改善箇所説明図

運転者席側SRSエアバッグ (A-A' 断面図)

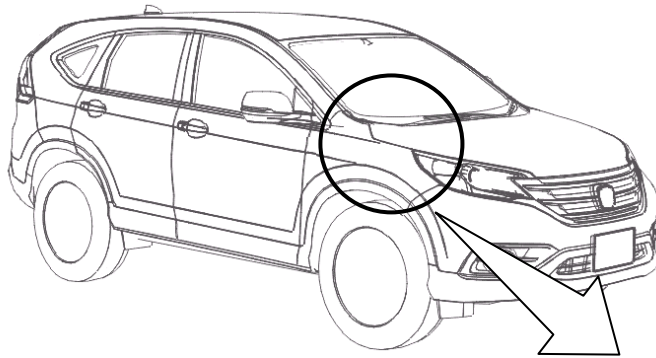
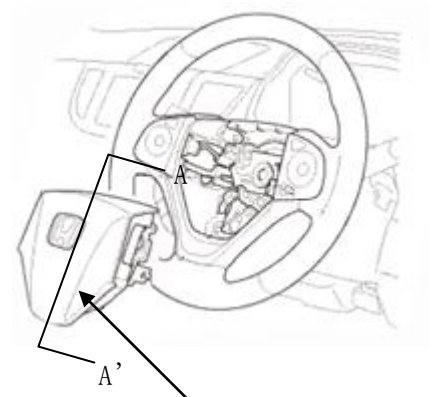
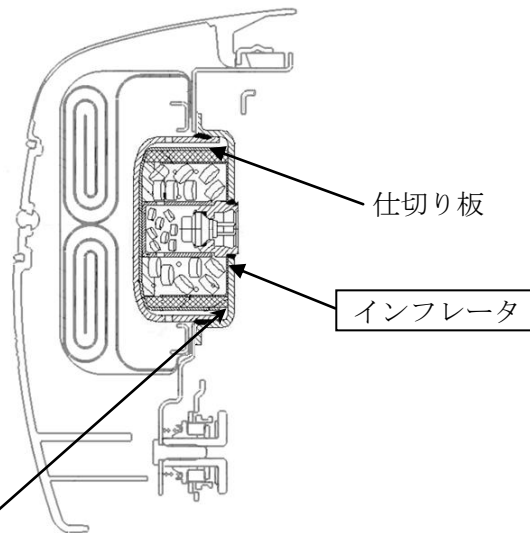
基準不適合発生箇所

運転者席側SRSエアバッグのインフレーター（膨張装置）において、エアバッグ膨張ガス流路を形成している仕切り板に異品を組み付けたものがある。そのため、エアバッグ展開時にインフレーター内圧が異常上昇し、インフレーター容器が破損して飛び散り、乗員が負傷するおそれがある。

全車両、運転者席側SRSエアバッグのインフレーターを正規品と交換する。

注： は交換部品を示す。
